改善箇所説明図

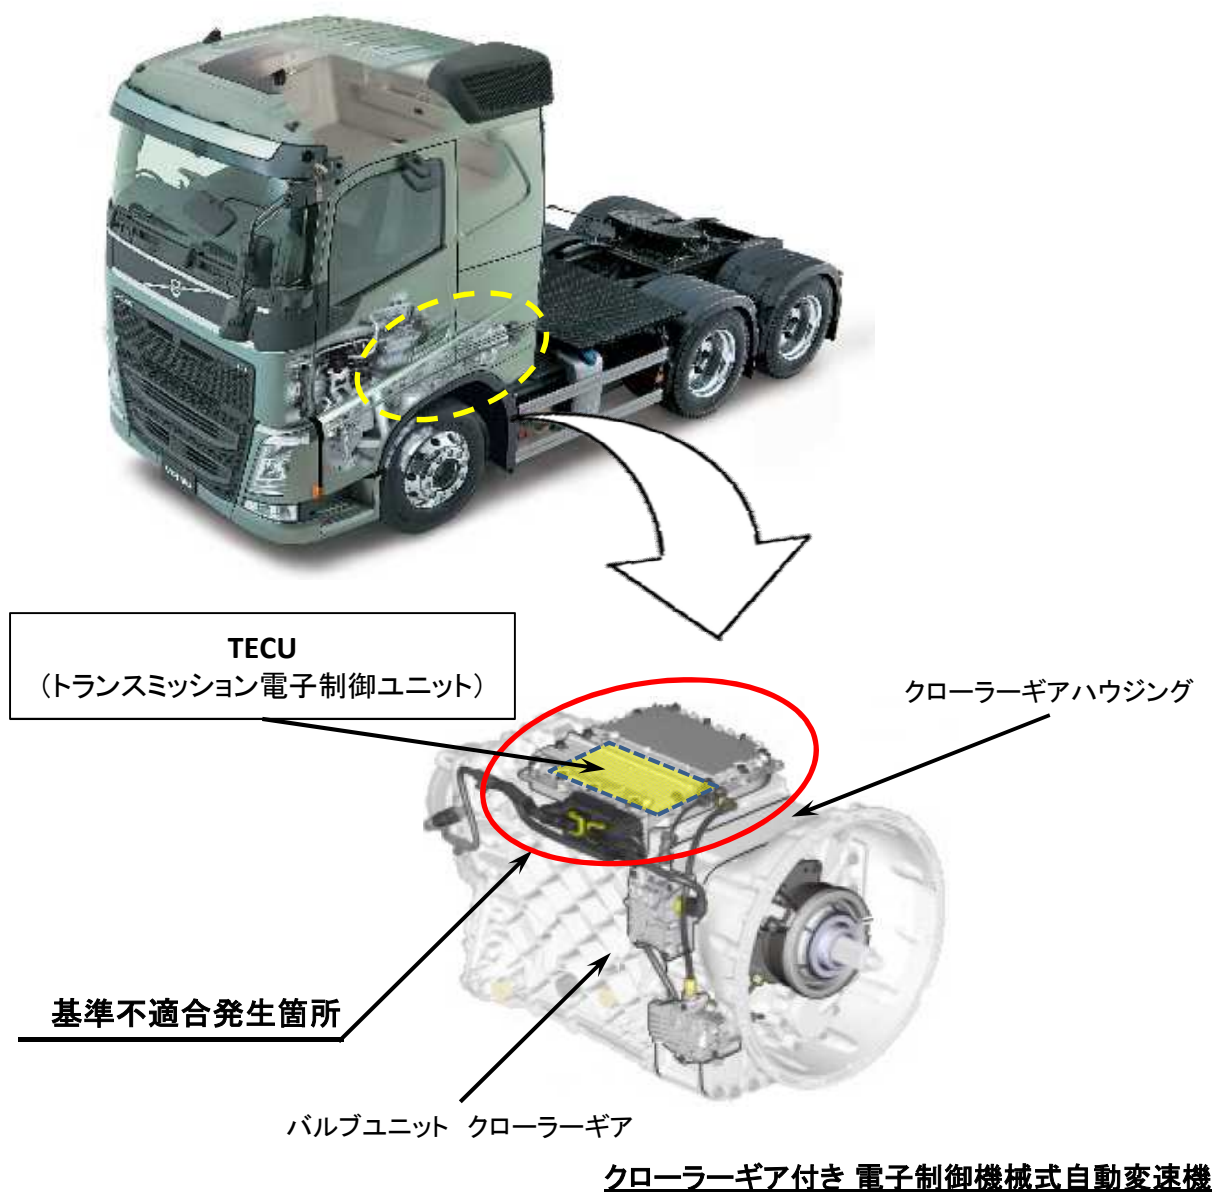
クローラーギア付き電子制御機械式自動変速機のTECU（トランスミッション電子制御ユニット）において、リバースギアのトルク限界設定プログラムが不適切なため、超重量物積載状態で後退時に、強くアクセルを踏み込んだ直後に急ブレーキ操作を行うと、エンジンの慣性によりトルクが急上昇することがある。そのため、ギアに過大な応力がかかり、ギアが破損して走行不能となるおそれがある。

全車両、TECUのプログラムを対策プログラムに書き換える。

識別:改善済車両にはフロントハッチ内車両諸元プレート右下端に黄色ペイントを塗布する。
